**INFORME DE HITO DE CONTROL**  
**N° 20424-2021-CG/GRAY-SCC**

**“REHABILITACIÓN DEL SERVICIO EDUCATIVO EN LA**  
**I.E. SAN CRISTOBAL DEL NIVEL PRIMARIO Y**  
**SECUNDARIO, LOCALIDAD DE IGLESIAHUASI DEL**  
**DISTRITO DE PARAS, CANGALLO - AYACUCHO”**

**HITO DE CONTROL N° 5 – CULMINACIÓN DE OBRA**

Imágenes n.º 1, 2, 3, 4 y 5

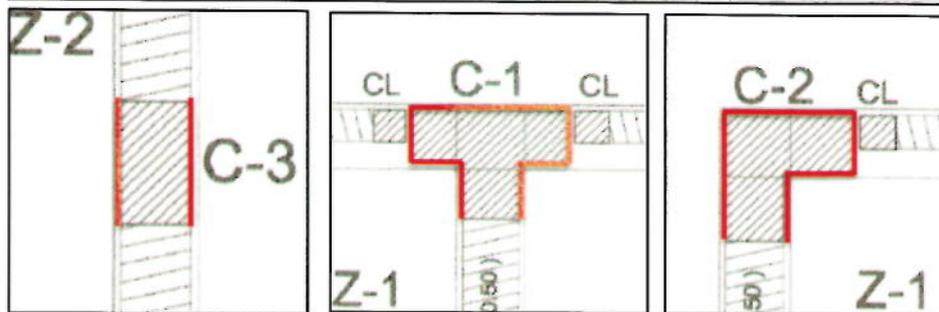
Sin embargo, la comisión de control concurrente advierte que de la revisión de la planilla de metrados y de los planos: Cimentaciones y Vigas de Cimentación (módulo 03 aulas) Lámina

E-01-01, Losa aligerada y vigas lámina E-01-02 del expediente técnico<sup>3</sup> de la Obra, se observa que las partidas asociadas al concreto, encofrado y desencofrado, casetones de las columnas, vigas y losa aligerada presentan metrados sobredimensionados como se puede apreciar en las imágenes siguientes:

De las imágenes precedentes se puede advertir que la partida de 02.01.04.03.02 COLUMNAS, ENCOFRADO Y DESENCOFRADO TIPO CARAVISTA le correspondería considerar solo las superficies de contacto con el encofrado señaladas en líneas rojas, y descontar las superficies de contacto con los muros de albañilería, que por procedimiento constructivo ya no se encofra; sin embargo, en la planilla de metrados el proyectista

Imagen n.º 7  
Planilla de metrados del módulo de 03 aulas nivel primario, donde se resalta el metrado de la partida 02.01.04.04.02 Vigas, encofrado y desencofrado tipo caravista

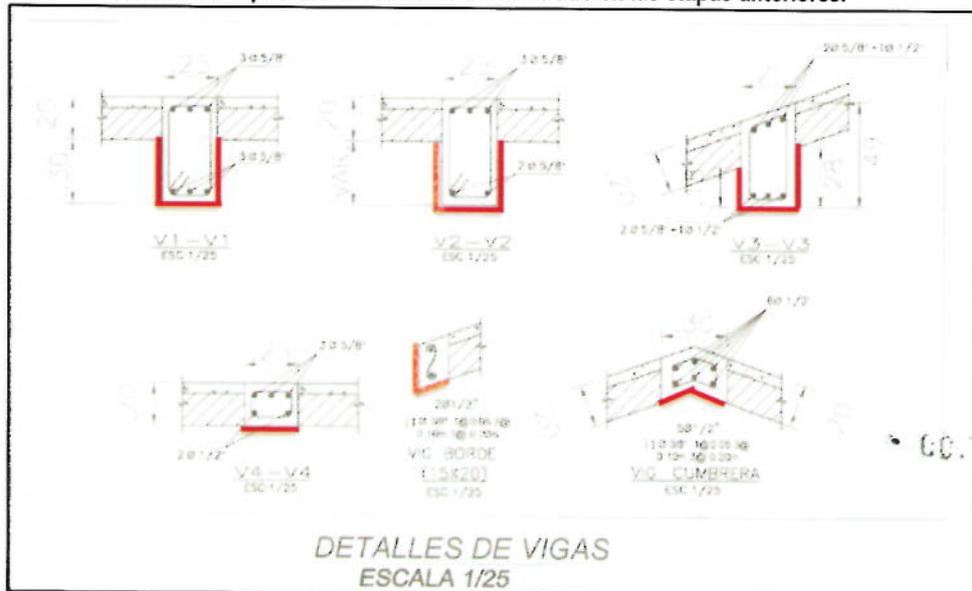
Del mismo modo, en la planilla de metrados del expediente técnico se pudo advertir que la partida 02.01.04.04.02 VIGAS, ENCOFRADO Y DESENCOFRADO TIPO CARAVISTA, establece medidas sobredimensionadas, por considerar el peralte (altura) de las vigas sin descontar el espesor de la losa aligerada (e=0.20 m.), tanto en las vigas longitudinales y transversales, pues las superficies de contacto del concreto en las vigas deben de considerar este descuento del espesor de la losa aligerada, como se puede apreciar en las imágenes siguientes:

Imagen n.º 9

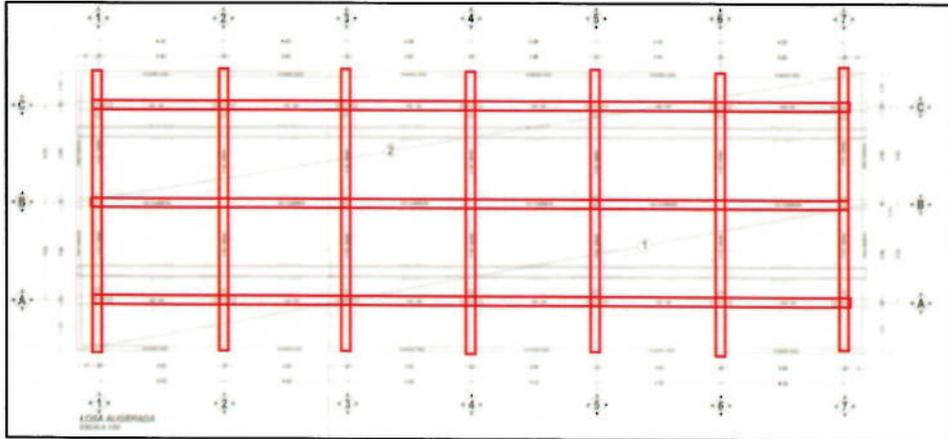
Situación similar se pudo evidenciar en la planilla de metrados de las partidas asociadas a 02.01.04.05 LOSAS ALIGERADAS, como son: 02.01.04.05.01 LOSA ALIGERADA, CONCRETO F'c= 210 KG/MC2, 02.01.04.05.02 ENCOFRADO Y DESENCOFRADO NORMAL EN LOSAS ALIGERADAS, 02.01.04.05.04 CASETON DE POLIESTIRENO DE 0.15x0.30x1.20M, donde el proyectista consideró el volumen de concreto de 23 viguetas, en el ancho de la losa aligerada, en el encofrado de la losa aligerada consideró el largo y ancho total de la misma, sin descontar los anchos de las vigas transversales, viga cumbreira y vigas de borde, que ya se han metrado en la correspondiente partida de las vigas, y en la estimación de la cantidad de casetones considera la cantidad de unidades para la losa aligerada como el área de la losa; este hecho demuestra la existencia de metrados sobredimensionados, los mismos que se pueden apreciar en las imágenes siguientes:

Del cuadro precedente, se puede advertir que el proyectista consideró 23 viguetas de concreto, el área de encofrado como toda el área de la losa aligerada sin descontar las áreas de las vigas longitudinales VIG-104 ubicadas en los ejes A-A y C-C, la viga cumbreira ubicada en el eje B-B, así como las vigas V-101, V-102 y V-103 ubicadas en los ejes 1-1, 2-2, 3-3, 4-4, 5-5, 6-6 y 7-7, y del área de las vigas de borde ubicadas en el contorno de la losa aligerada; y la cantidad de casetones de poliestireno de 0.15X0.30X1.20 m, como su equivalente del área total de la losa aligerada. En las imágenes siguientes se puede apreciar resaltado el área de las vigas que no se han descontado en el encofrado, así como el precio unitario de

**Imágenes n.º 11**

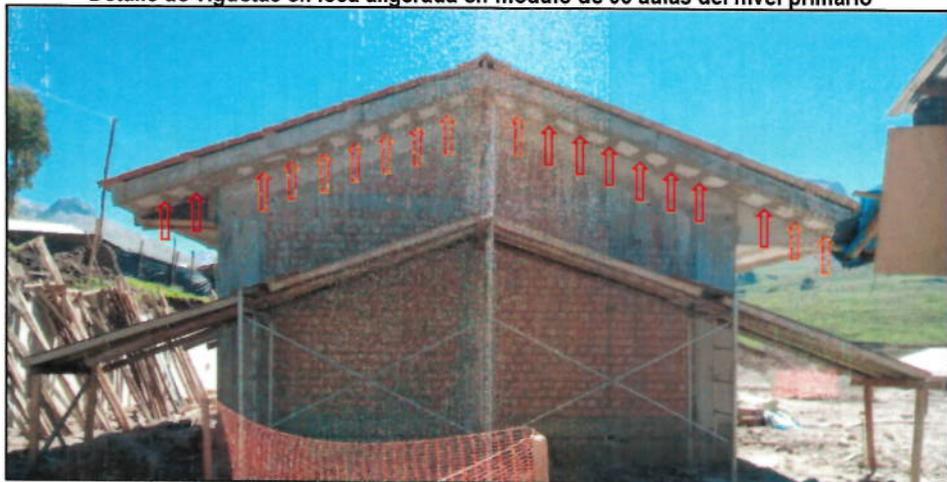
**Detalle de viguetas en losa aligerada en módulo de 03 aulas del nivel primario**
